| 大間原子力発電所審査資料 | |
| 資料番号 | OM1-CA187-R01 |

大間原子力発電所
審査資料の品質確保について
(コメント回答)

2023年5月18日
電源開発株式会社

解析データの入力ミスの内容
(第1073回審査会合(2022年9月16日)におけるF-14断層による地震の基本ケースの場合)

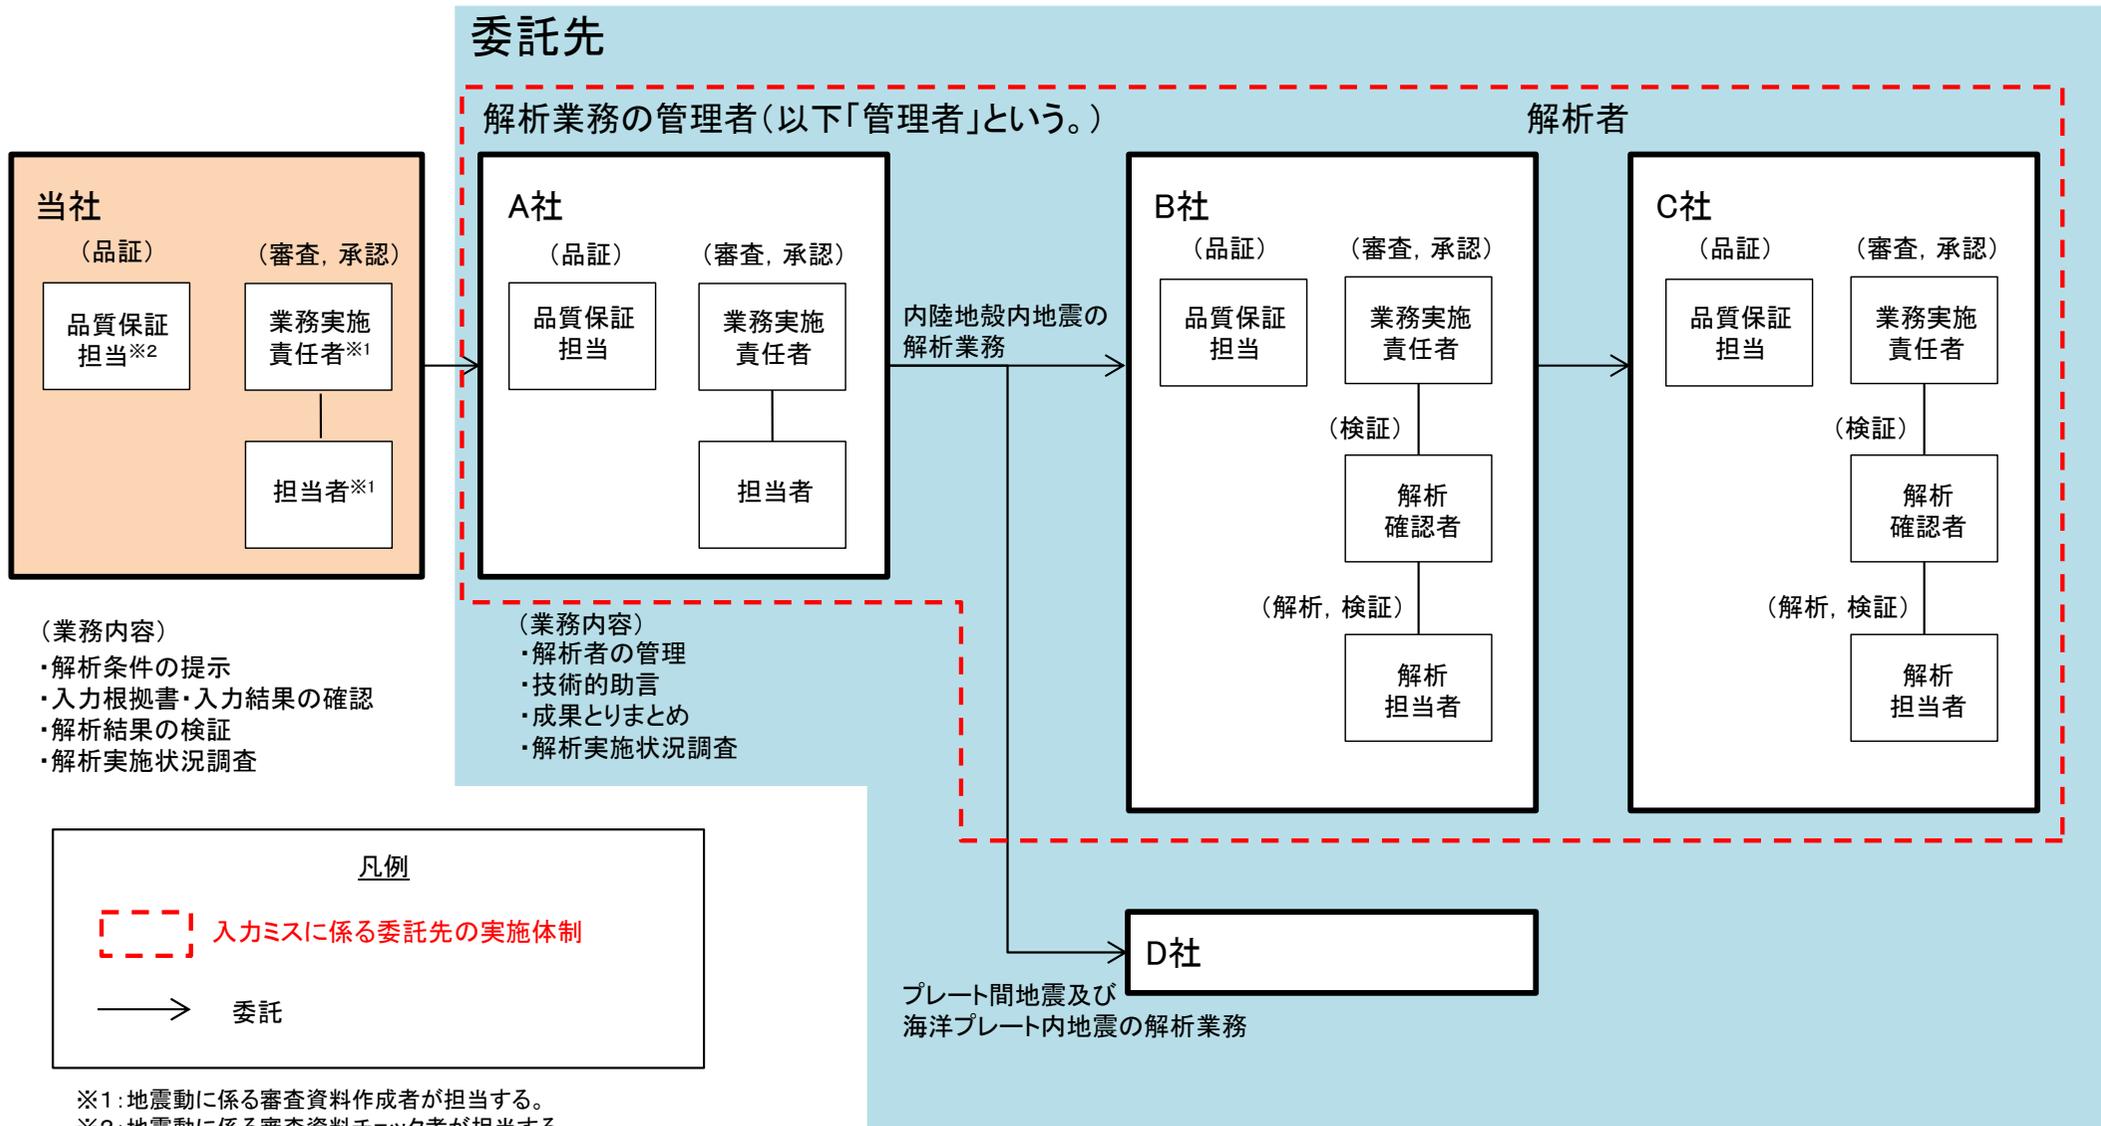
- F-14断層及び隆起再現断層による地震の断層モデルを用いた手法(統計的グリーン関数法と理論的手法のハイブリッド合成法)による地震動評価のうち理論的手法の解析において、断層上端深さの入力値を3,000mと入力すべきところを3mと入力したため、断層全体を浅く設定して解析を行った。
- 入力ミスによる地震動評価への影響は、巻末の(参考1)のP.29, P.30に示す。

理論的手法の解析において、断層面基準点(断層上端)の深さの入力値はm単位とすべきところ、km単位の数値として入力しており、3,000(m)ではなく3(m)と入力※

ハイブリッド合成法と統計的グリーン関数法による地震動評価の比較
F-14断層による地震 短周期レベルの不確かさケースの応答スペクトル

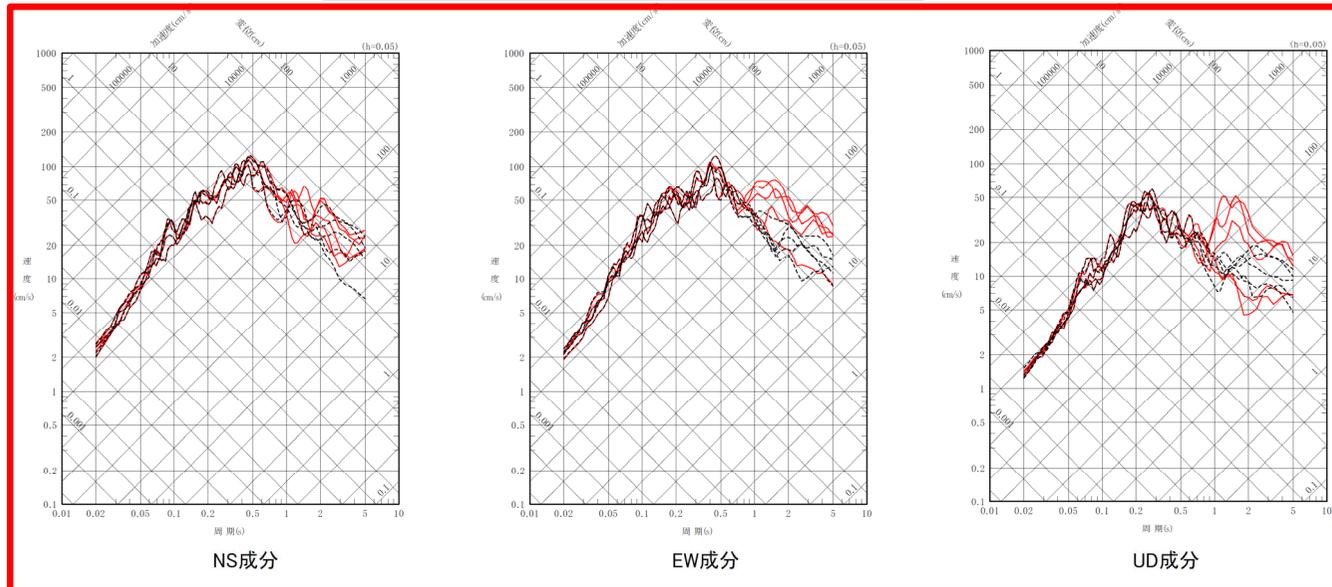
- 訂正が必要となる地震動評価として、直近の第1073回審査会合(2022年9月16日)のF-14断層による地震の短周期レベルの不確かさケースのハイブリッド合成法と統計的グリーン関数法による地震動評価の比較の図を示す。

: 訂正が必要となる箇所(ハイブリッド合成法のみ)

ハイブリッド合成法と統計的グリーン関数法による地震動評価の比較
F-14断層による地震 短周期レベルの不確かさケースの応答スペクトル

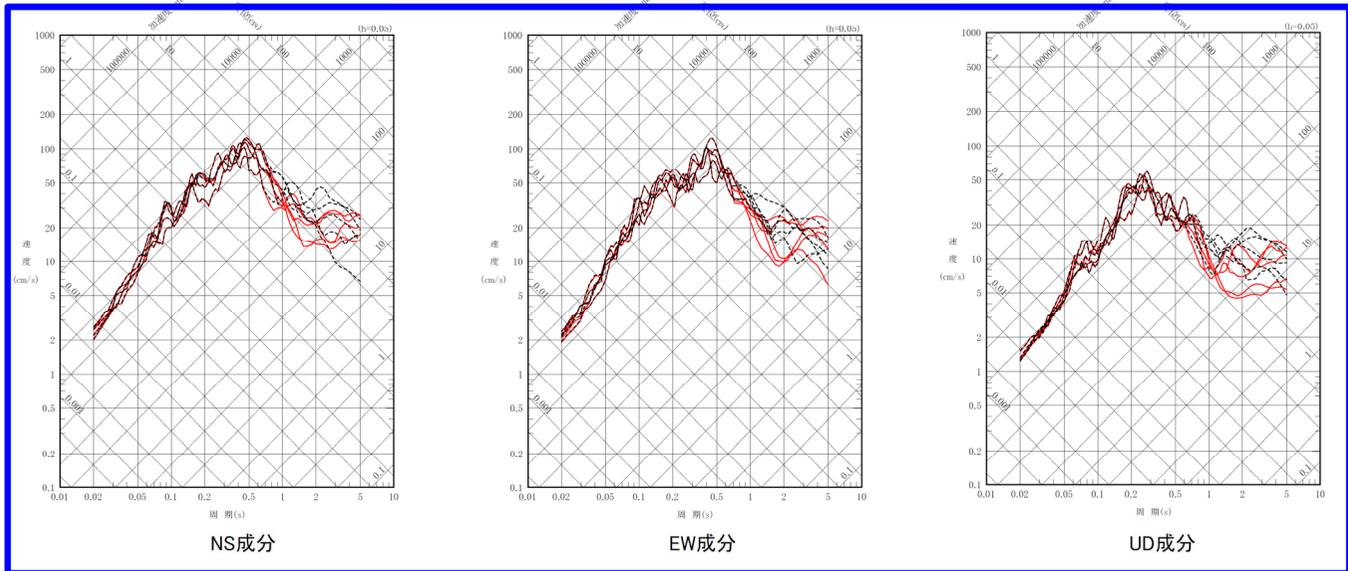
- 入力値を訂正した試計算結果として、直近の第1073回審査会合(2022年9月16日)のF-14断層による地震の短周期レベルの不確かさケースのハイブリッド合成法と統計的グリーン関数法による地震動評価の比較の図を示す。

- : 試計算*結果(ハイブリッド合成法)
- ※試計算の位置付け
- 審査会合資料との比較のため、接続周期を前ページと同じく1秒としたハイブリッド合成法による地震動評価結果を示す。
 - 最終的な正しい資料は、以下を検討の上、改めて提示する予定。
 - ハイブリッド合成法の適用要否
 - 接続周期の設定

エコーバックにおける図化出力の改善例
(断層傾斜角90°の断層の事例)

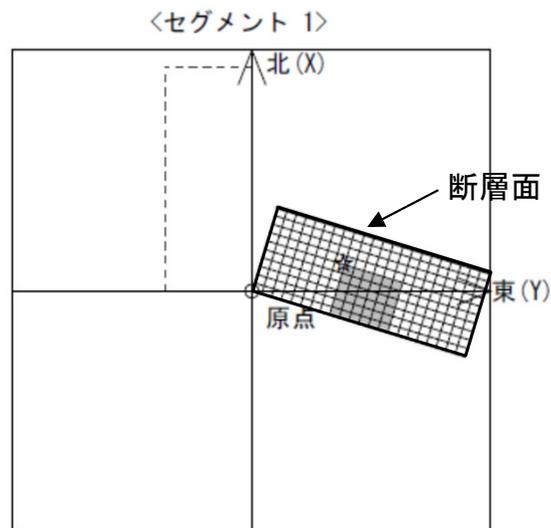
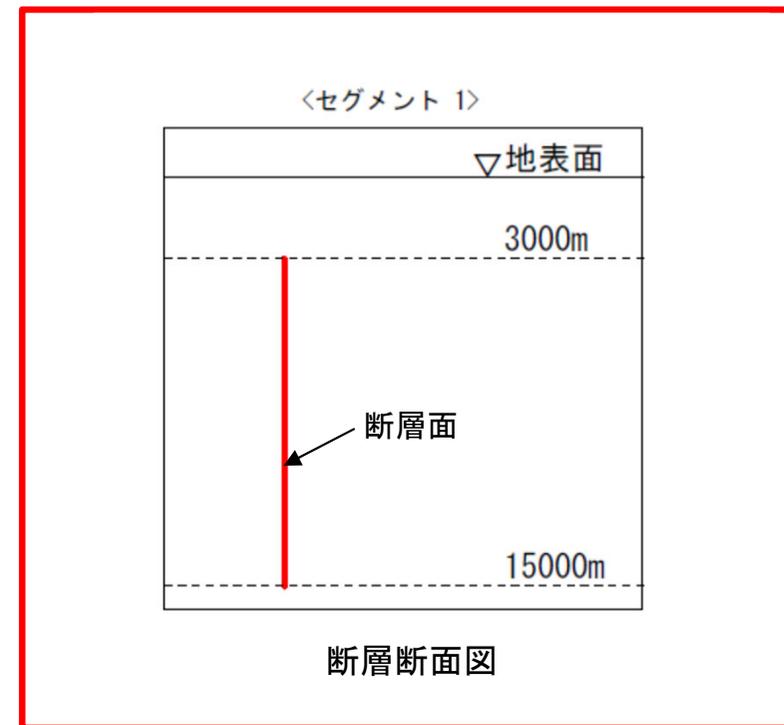
- 本件事案において、解析者の従来のデータ入力画面やエコーバックには、断層面の大きさの情報しか図化出力されておらず、断層面深さの情報がない(左図を参照)。
- 解析者は、是正処置として、データ入力画面やエコーバックに断層面深さも図化出力できるような改善を図った(右図を参照)。

〔従来のエコーバックの出力図には、断層深さの情報がない。〕

断層面深さの図化出力を追加
